Modulo per la presentazione delle osservazioni per i piani/programmi/progetti sottoposti a procedimenti di valutazione ambientale di competenza statale

Oggetto: Codice procedura 10847 - Costruzione ed esercizio di un impianto di produzione di energia elettrica da fonte eolica "FIORA" di potenza nominale pari a 52,8 MW, da realizzarsi nel comune di Manciano (GR) e delle opere ed infrastrutture connesse

TESTO DELLE OSSERVAZIONI

ALLEGATO n1 OSSERVAZIONI IMPIANTO EOLICO INDUSTRIALE "FIORA" COMPOSTO da n. 4 immagini e 4 pagine. IMMAGINE n. 1

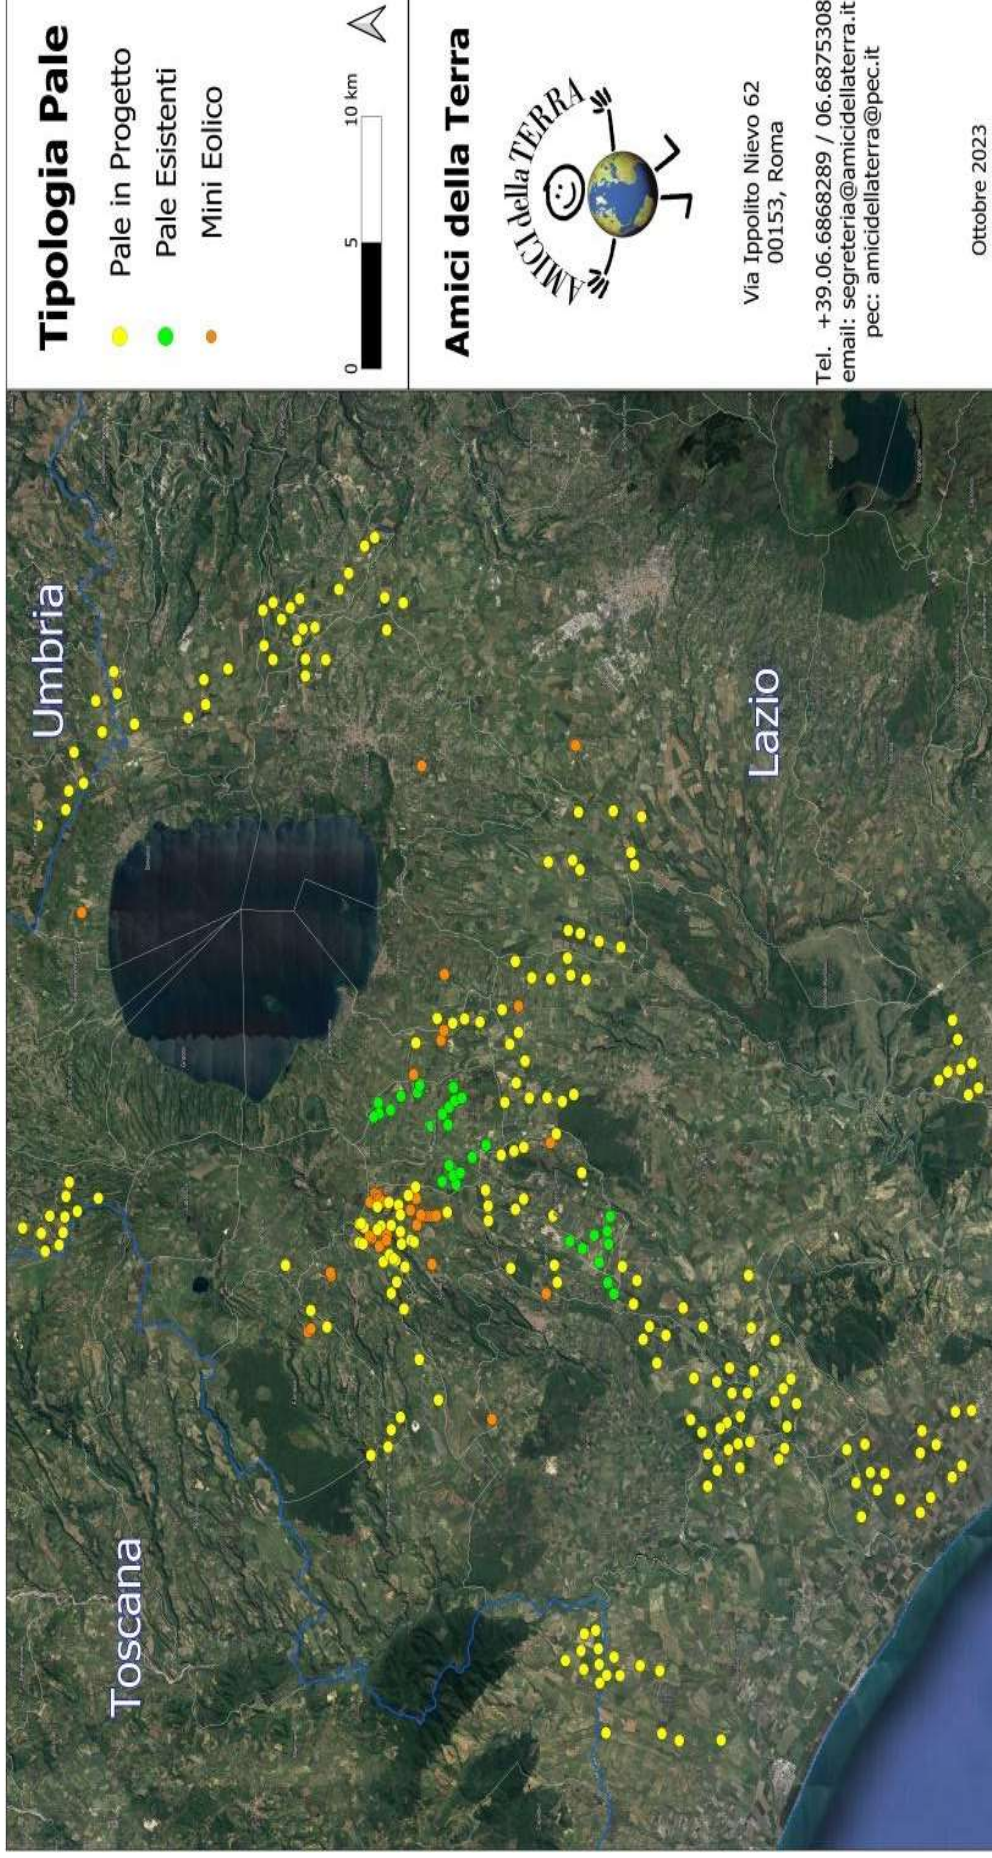
3) OSSERVAZIONE: CUMULO e SATURAZIONE IMPIANTI FER NELLA PROVINCIA di VITERBO, IN PARTICOLARE NEL COMUNE DI MONTALTO DI CASTRO E NELLA ZONA A CONFINE CON IL COMUNE di MANCIANO che SI TROVANO NELLO STESSO BACINO VISIVO.

La zona in cui in cui è stato progettato l'eolico Fiora è già occupata da diversi centinaia di ettari di impianti fotovoltaici già esistenti e in procedura VIA al Mase e alla Regione Lazio così come da diversi progetti di impianti eolici industriali (vedi Allegato Osservazioni immagini nn. 2,3 e 4. L'impianto eolico Fiora, pur trovandosi in Toscana ma nello stesso bacino visivo del territorio limitrofo laziale ed a poche centinaia di metri da una zona già estremamente satura del Lazio, andrebbe ad appesantire una situazione già *critica per la sostenibilità ambientale.*

IMMAGINE n. 3 MAPPA INTERVISIBILITA' IMPIANTI EOLICI (da aggiornare) esistenti e in procedura VIA al MASE e alla REGIONE LAZIO.

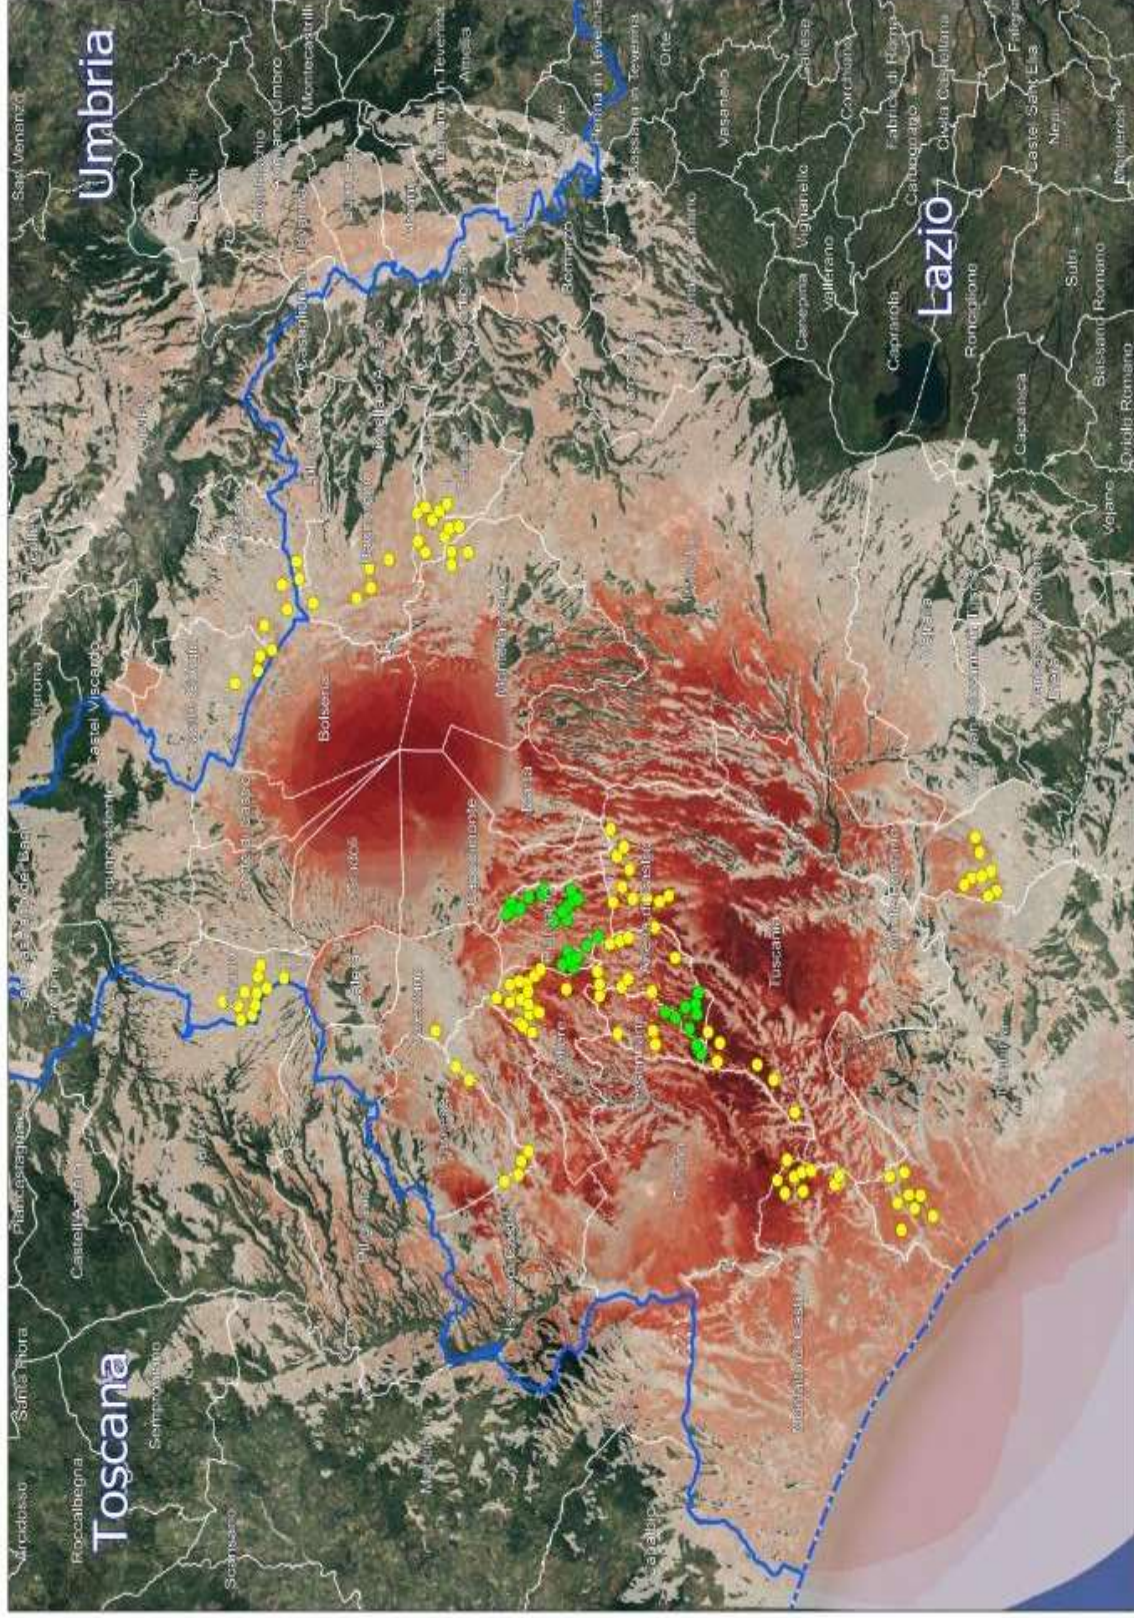
- Salute pubblica
- Beni culturali e paesaggio
- Monitoraggio ambientale
- Altro: **IMPATTO VISIVO, CUMULABILITA' degli IMPIANTI e NOTEVOLE INTERVISIBILITA'.**
